**RESPUESTAS A OBSERVACIONES A LAS
BASES PRELIMINARES AGUAS SANTIAGO S.A.
(VALLE ESCONDIDO – LO BARNECHEA)**

PERIODO 2010- 2015

Febrero 2009

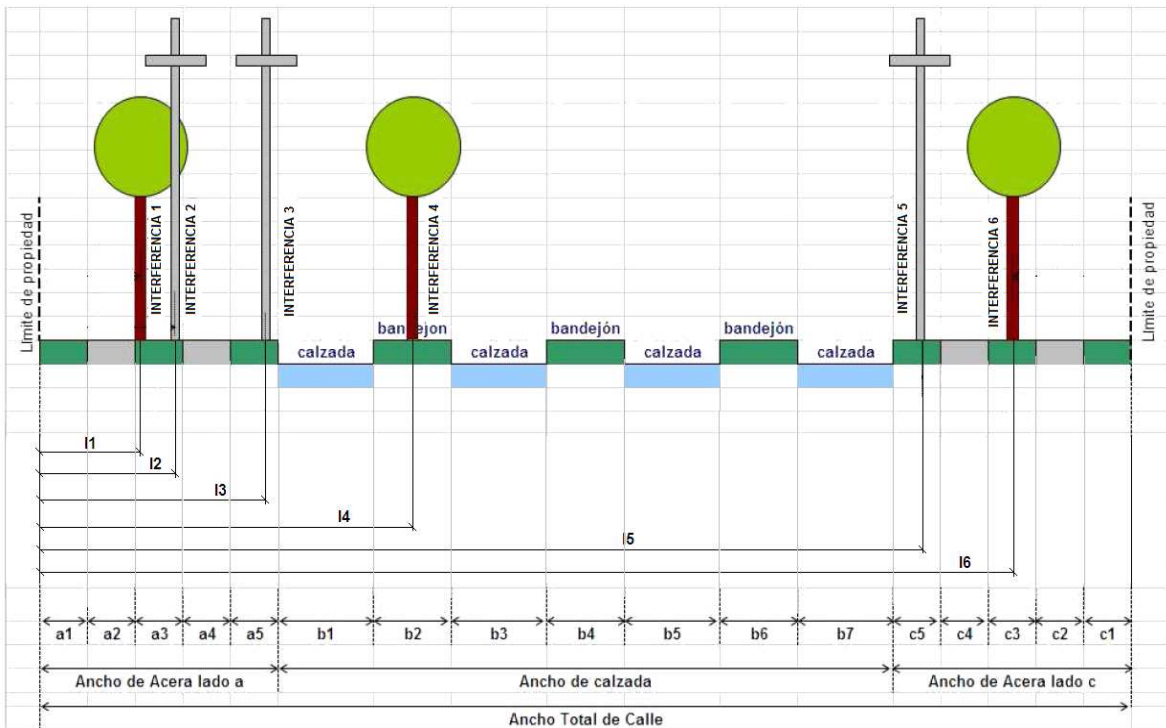
Observación 18: Rotura y reposición de pavimentos en redes de distribución y recolección en Capítulo III. Punto 7.2. Página 120.

Se reemplaza en bases el diagrama general de corte transversal por el siguiente:

Se acepta la observación de la empresa. Se modificará la redacción de las bases agregando el siguiente párrafo:

“Para la estimación de rotura y reposición de pavimentos en conducciones, la empresa deberá entregar un levantamiento detallado de perfiles, utilizando para ello la tipificación según los formatos establecidos en el punto 8 del Anexo N°5, para todas y cada una de las calles por las cuales se emplacen las conducciones a las cuales se les estimará costo por rotura y reposición de pavimentos, indicando en cada perfil la ubicación de la conducción.”

Aquellos trazados de conducciones que no sean informados según la mención anterior, se considerará que no poseen costos por rotura y reposición de pavimentos.”
